島根原子力発電所 2号炉 審査資料	
資料番号	EP-060 改 51(説 7)
提出年月日	令和 2年 6月16日

島根原子力発電所 2号炉 格納容器フィルタベント系について (コメント回答)

審査会合での指摘事項に対する回答

図106-1 性能検証試験結果 (ベンチュリノズル部におけるベントガス流速に対する除去係数)

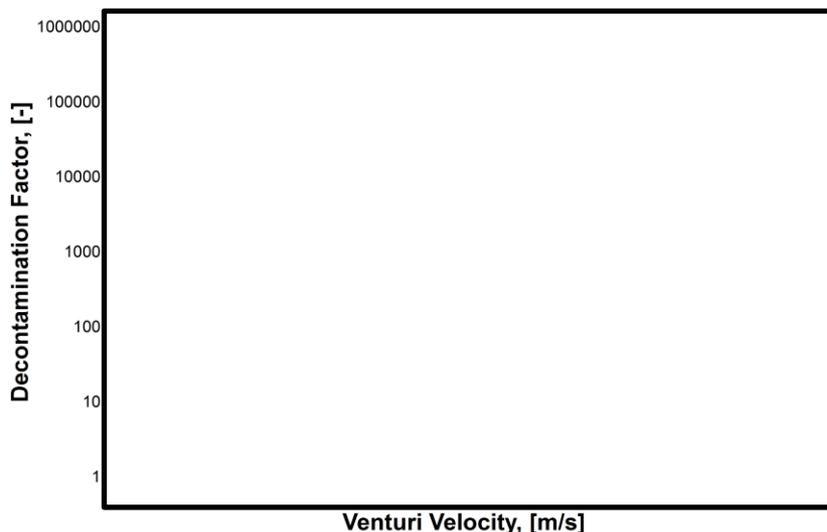
- 指摘事項 (第838回審査会合 (令和2年2月20日))
ベント戦略の変更による低圧・低流速状態でのベント実施時のフィルタ性能への影響評価に性能試験結果を踏まえて説明すること。

- フィルタ装置 (スクラバ容器) はベンチュリスクラバ及び金属フィルタの組合せでエアロゾルを除去するものであり、図106-1に示すとおり、フィルタ装置 (スクラバ容器) 全体の性能検証試験範囲 (①) は全域にわたって [] 以上を満足する。
- ベント戦略の変更による低圧・低流速状態でのベント実施においてフィルタ性能が要求されるケースとしては、アーリーベント後に炉心損傷する場合が考えられるが、この場合に該当するシナリオとして、仮にTQUVシナリオでアーリーベント後に炉心損傷する場合を想定すると、事故後7日間のベンチュリノズル部のベントガス流速は図中②に示す範囲となり、全範囲にわたり性能検証試験範囲 (①) 内であるため、フィルタ装置 (スクラバ容器) は十分な性能があると評価できる。
- なお、アーリーベント後にベンチュリスクラバの設計上考慮している運転範囲 (③) を下回る範囲で炉心損傷する場合、金属フィルタの負荷量が大きくなることが考えられるが、仮に有効性評価のうち炉心損傷する代表的な事故シナリオである格納容器過圧・過温破損におけるエアロゾル移行量の全量が金属フィルタに移行すると想定した場合でも、金属フィルタの閉塞が発生することはない。

図108-1 設計変更の経緯

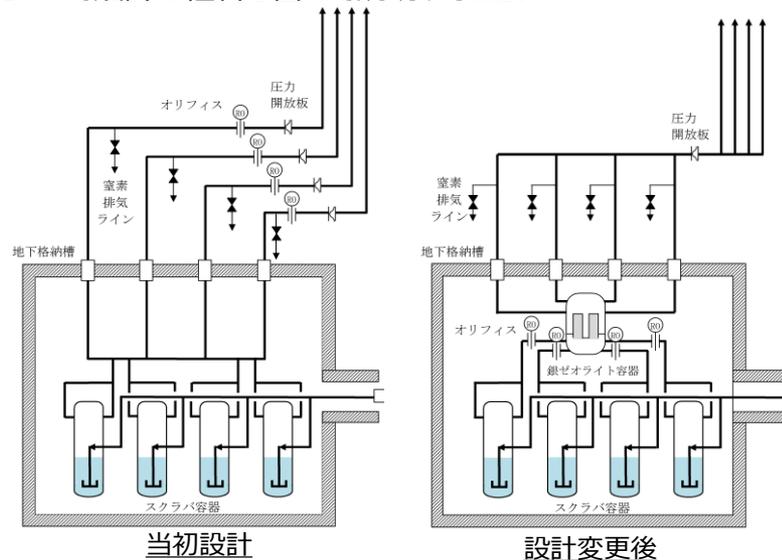
- 指摘事項 (第838回審査会合 (令和2年2月20日))
 系統設計として、スクラバ容器等を4基構成にしている理由、性能への評価について設計の経緯も含めて説明すること。

- フィルタベント設備のシステム設計としては、海外でスクラバ容器を2基構成とした実績があり、島根2号機においても地下格納槽内の配置スペースの観点で容器をコンパクトに設計するため、スクラバ容器を複数基とする設計が可能であることを確認したことから、スクラバ容器を複数基で構成するシステムを採用した。
- スクラバ容器の容量として、スクラバ容器の設計崩壊熱量370kWに対応できるスクラビング水量を確保するため、性能検証試験 (JAVA試験) で使用された容器と同等の高さのスクラバ容器を4基設置することとした。
- スクラバ容器を4基構成としたことから、フィルタ装置出口配管についても4本構成とした。

- フィルタベント設備の設計を進める段階で、スクラバ容器では捕集できない有機よう素を捕集するために銀ゼオライト容器を追加することを決定し、スクラバ容器下流に追設した。銀ゼオライト容器については、必要な容量と設置スペースを考慮し、1基構成とした。
- 銀ゼオライト容器の追設に伴い、流量制限オリフィスの位置を銀ゼオライト容器上流としたことにより、フィルタ装置出口配管4本にそれぞれ設置することとしていた圧力開放板にかかる圧力が低下し、圧力開放板の破裂枚数に応じた配管圧損を計算した結果、圧力開放板が2枚破裂すると残り2枚の圧力開放板上流の圧力が設定破裂圧力 80 kPa[gage] を下回ることを確認したため、フィルタ装置出口配管について途中で1本の配管 (400A) に合流させ、圧力開放板を1個設置する設計に変更した。

- スクラバ容器を4基構成とした場合でも、各スクラバ容器の配管圧損の差が十分小さくなるよう配管のルート計画を考慮しており、ベント流量のバラつきを評価した結果、性能に影響は無いことを確認している。
- フィルタ装置出口配管を4本構成とした場合でも、フィルタ装置出口配管の圧力損失が小さくなるよう配管口径を300Aとし、流量制限オリフィスにおける圧力差を確保することで、ベントガス流速の運転範囲が性能検証試験範囲内であることを確認している。

図109-3 放出端の雨水侵入防止対策

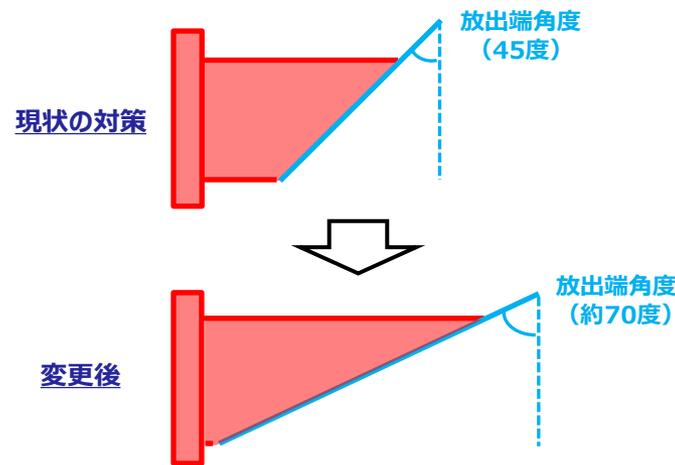
- ベント実施中はフィルタベント排気ラインへ凝縮水が滞留し、排気ラインドレンからスクラバ容器 (銀ゼオライトフィルタ経由) へ排出されるとの説明であるが、銀ゼオライトフィルタへの影響について詳細に説明すること。また、通常待機時に滞留する雨水の排出の頻度の考え方を示すこと。
- 格納容器フィルタベント系への雨水の流入防止について、現状の対策を説明するとともに、影響、効果等を考慮して追加対策ができるか検討すること。

- 格納容器フィルタベント系出口配管の放出端は，図109-2に示すとおり，放出方向を水平とし，水平部を1m以上確保したうえで，先端を45度で斜切りした形状としていたが，さらに，図109-3に示すとおり，先端を約70度で斜切りした形状に変更することで，出口配管内に雨水が侵入し難いような対策を図る。なお，放出端には，異物混入防止のためバードスクリーンを設置する。
- 上記の対策により，出口配管内への雨水の侵入はほぼないと考えているが，出口配管下端の雨水排水ラインの止め弁について，格納容器フィルタベント系の系統待機時における弁状態を閉運用から開運用に変更することとし，系統待機時に雨水排水ラインに雨水が溜まらない運用とする。雨水排水ラインの止め弁については，ベント実施前に人力で確実に閉操作する運用とする。
